Oggetto: ID_VIP 9696 Istanza di proroga dei termini di validità del decreto di compatibilità ambientale D.M. n. 137 del 05.04.2018 relativa al "Progetto di messa in produzione del pozzo a gas S. Maria Nuova 003 dir A." Richiesta di integrazioni

Oggetto: [ID_VIP 9696] Istanza di proroga dei termini di validità del decreto di compatibilità ambientale D.M. n. 137 del 05.04.2018 relativa al "Progetto di messa in produzione del pozzo a gas S. Maria Nuova 003 dir A."

Richiesta di integrazioni (redatta con il contributo di ISPRA)

Planimetria stato attuale

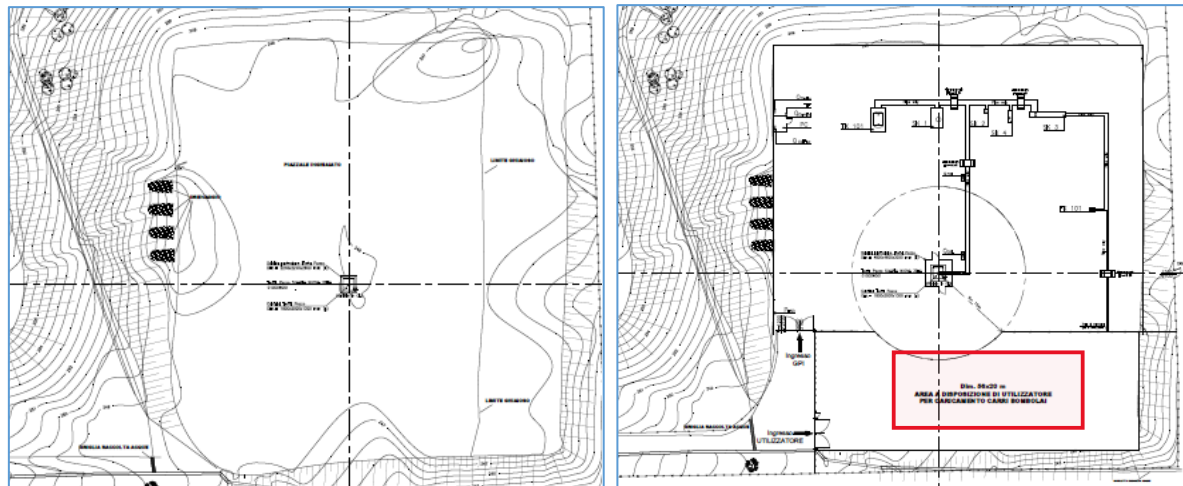
Le apparecchiature installate fuori terra, rappresentate nella planimetria dello stato attuale riportata nella Tavola 01 (da cui sono tratti gli stralci soprastanti) sono relative alle linee di interconnessione necessarie all'estrazione e trattamento del gas naturale; hanno un'altezza media di 2,5 m ad esclusione dello skid di separazione gas e della candela di blow-down che raggiunge un'altezza massima di 3,5 m.

L'area in cui è previsto l'impianto di compressione e caricamento sui carri bombolai, indicata con il rettangolo rosso nella figura soprastante, denominata area "utilizzatore" sarà data in gestione dal Proponente ad una società terza privata, ad oggi non ancora individuata.

Criticità n.1. Rispetto al quadro dei lavori e delle opere di progetto presentato nella prima istanza di VIA (ID 3490 del 14.11.2016) e a quanto riportato dal Proponente sullo stato di avanzamento dei lavori [Cfr. Relazione Tecnica, par. 2.3 Stato attuale dell’opera d’arte e Allegato 13 Report fotografico] al momento

di presentazione dell'istanza in oggetto non è chiaro se le opere in area pozzo siano completate e/o quali lavorazioni restino da effettuare per la messa in esercizio dell'area.

Al fine di rendere immediatamente comprensibile l'effettiva consistenza dei lavori realizzati rispetto a quelli di progetto sarebbe opportuno che il Proponente fornisca un quadro/elenco delle opere realizzate comparabile con quelle di progetto così come riportate nell'istanza già oggetto di provvedimento di compatibilità ambientale.
